Paris le 2 janvier 1993

M. Lavérie  
Directeur de la DSIN

Paris, le 24 SEP. 1993

DSIN Paris n° 1685/93

Annexe 2 G

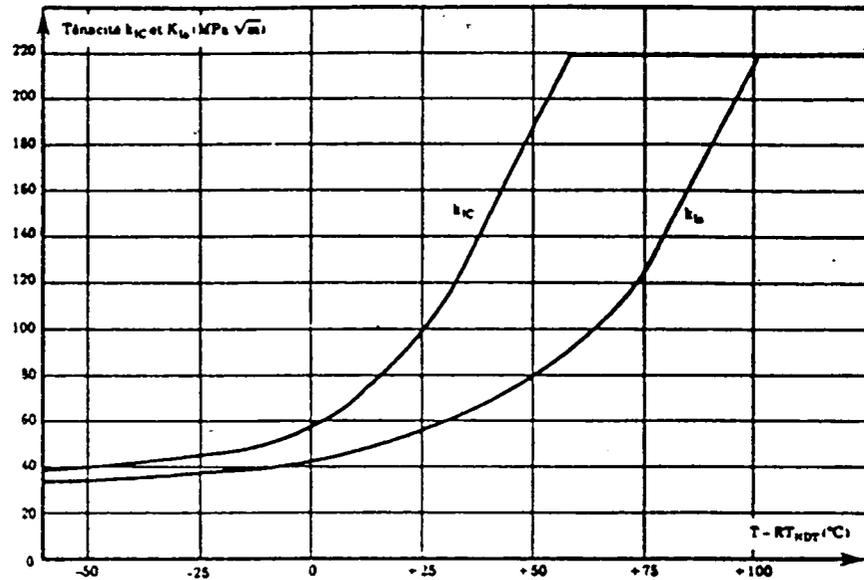
- Y a-t-il eu des mesures du facteur d'intensité de contrainte critique  $K_{1c}$  ?

Il existe dans chaque réacteur des éprouvettes destinées à caractériser le K1C, le J1C et le COD. Ces éprouvettes sont disponibles à des fins d'expertises mais n'ont pour l'instant pas fait l'objet d'essais. Elles sont gardées en réserve.

Les éprouvettes de résilience du type CHARPY servent à suivre le décalage de la RTNDT du matériau de la cuve. La ténacité K1C est ensuite déduite à partir de la courbe de ténacité de référence, issue du RCCM, et figurant en annexe 2. Le programme d'essai décrit au paragraphe précédent doit permettre de valider ou de corriger cette courbe en tenant compte des veines ségréguées.

VARIATION DU FLUX INTEGRE SUR 40 ANS  
SUR LES PAROIS INTERNES DE LA CUVE.  
(D'APRES REF. (1)).

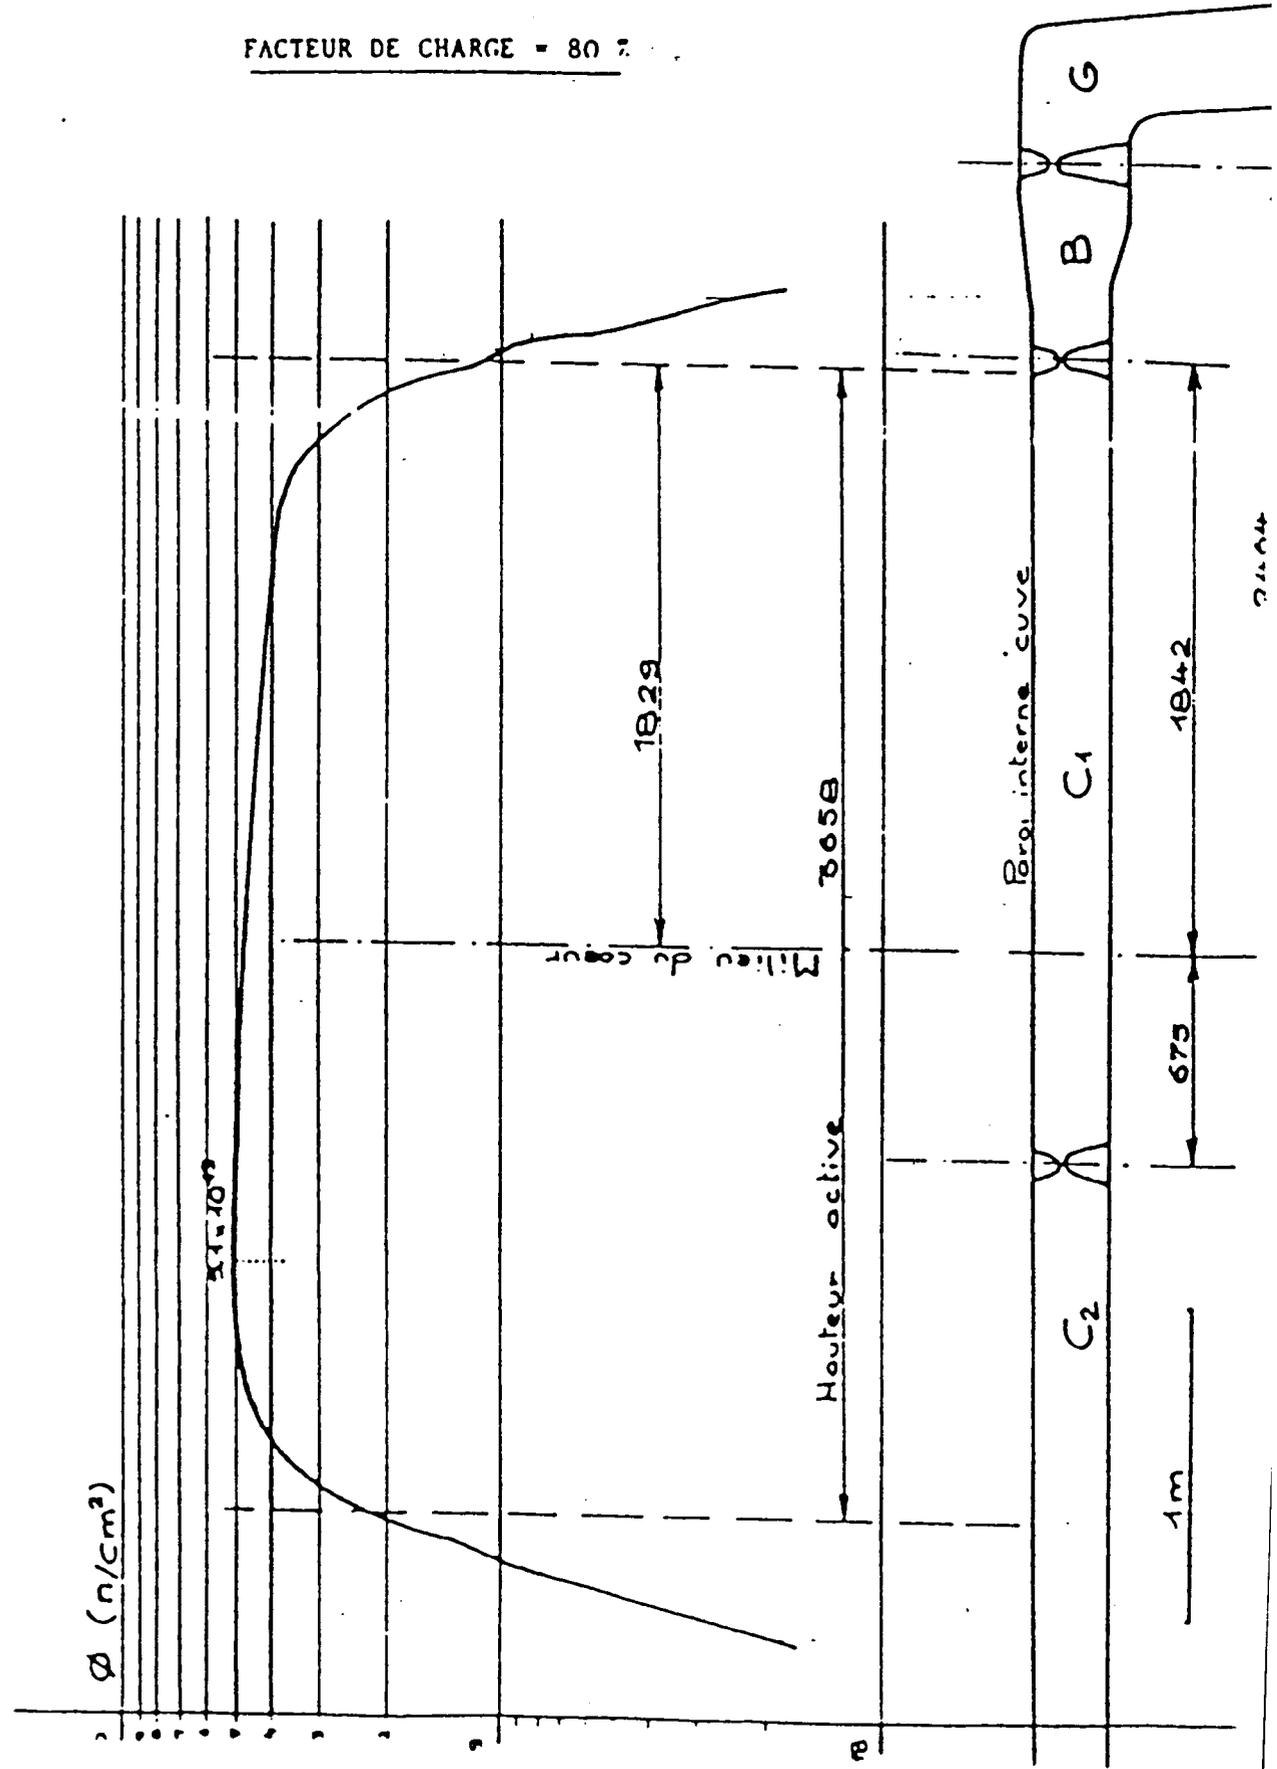
a) Quelles sont les fluences atteintes par les différents réacteurs du palier CPO et CP1 au moment de la détermination des températures *correspondantes* de transition ?

Le programme de suivi de l'irradiation concerne les matériaux dont la température de transition est susceptible de s'élever de plus de 28°C pendant l'exploitation du réacteur. Ces matériaux sont les aciers de cuve subissant une irradiation supérieure à 2.10<sup>18</sup> n/cm<sup>2</sup>. Sur les réacteurs du palier CPY, les zones suivantes reçoivent une telle fluence (annexe 3) :

- la virole B ;
- la soudure B/C1 et les ZAT ( zone affectée thermiquement) associées ;
- la virole C1 ;
- la soudure C1/C2 et les ZAT associées ;
- la virole C2.

Location of segregated areas in a shell made from a conventional ingot.

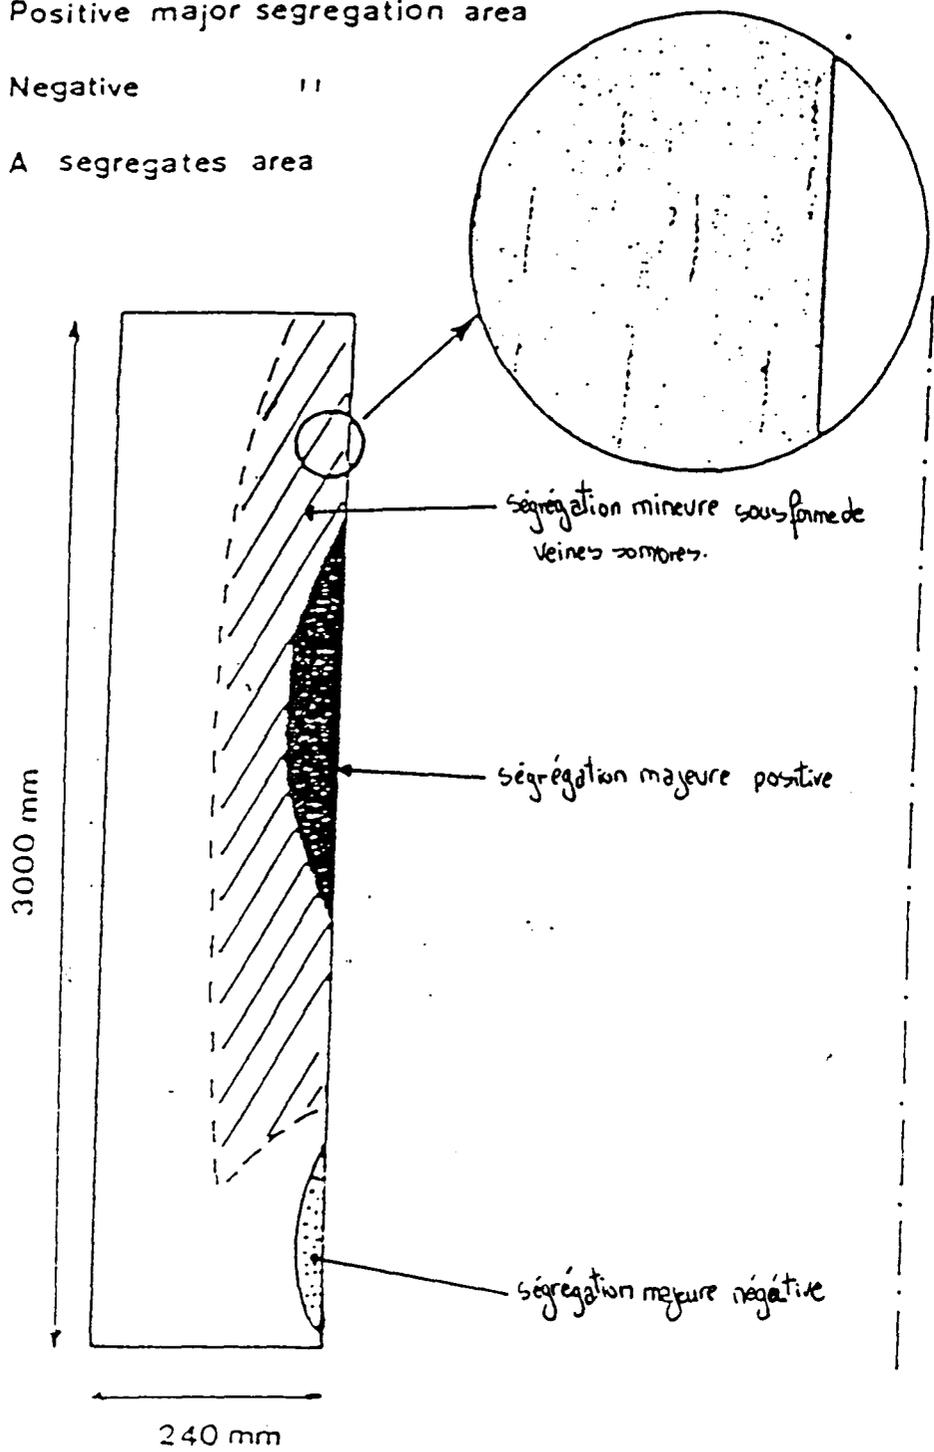
- Le suivi de la température de transition s'effectue essentiellement à partir d'éprouvettes Charpy. Une éprouvette Charpy est mince. Est-elle vraiment représentative de l'acier épais de la cuve (que l'on suppose *parfaitement* détensionné). Que se passe-t-il dans le cas de ségrégations ?

- **La ségrégation majeure** est due à l'existence d'un gradient thermique dans le lingot au cours du refroidissement et au fait que la solidification n'est pas simultanée à tous les points. Les zones qui se solidifient les dernières ont tendance à s'enrichir en éléments qui abaissent leur point de fusion. C'est donc une ségrégation à l'échelle du lingot. Les zones ségrégées présentent des concentrations en éléments fragilisants comme le cuivre et le phosphore supérieures d'environ 10% aux valeurs moyennes. Leur mécanisme de rupture est transgranulaire (clivage), comme pour le matériau non ségrégué. L'annexe 4 précise la localisation de ces zones à ségrégation majeure.

- **La ségrégation mineure** est un phénomène connu sur les grosses pièces de forge et se présente sous forme de veines sombres comme le montre l'annexe 4. Les éléments à bas point de fusion sont repoussés vers le front de refroidissement du lingot et les mouvements de convection donnent naissance à des veines très concentrées en impuretés.

Les éprouvettes placées dans la cuve sont prélevées dans les surlongueurs, en pied de virole, dans une zone à priori dépourvue de veines sombres. La question de leur représentativité se pose donc. Elle fait l'objet d'un programme de recherche mené conjointement par EdF, Framatome et le CEA destiné à connaître et à quantifier la différence de comportement à l'irradiation entre un matériau ségrégué et un matériau non ségrégué.
